SPORTOVNÍ HALA LYSÁ NAD LABEM

**VYSVĚTLENÍ ZADÁVACÍ DOKUMENTACE Č. 6
ze dne 8. 2. 2021**

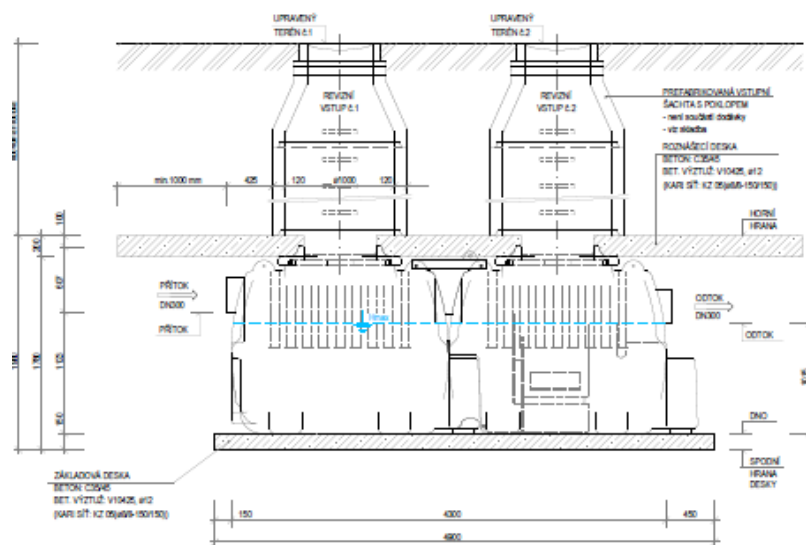
Ve výkazu výměr „VV LYSA – Sportovní hala R210125“ část LYSA 01- SO 01 – Vlastní budova je položka 32 K 311361821 Výztuž nosných zdí betonářskou ocelí 10 505 t 0,136.

Žádáme o prověření a opravu výkazu výměr u množství výztuže k množství betonu do stěn 105,8 m³.

Jedná se o konstrukční výztuž do stěny ze ztraceného bednění navrženou pod severním únikových schodištěm. Ostatní výztuže dle údajů uvedených ve statické části jsou aplikovány v jiných položkách s výztuží.
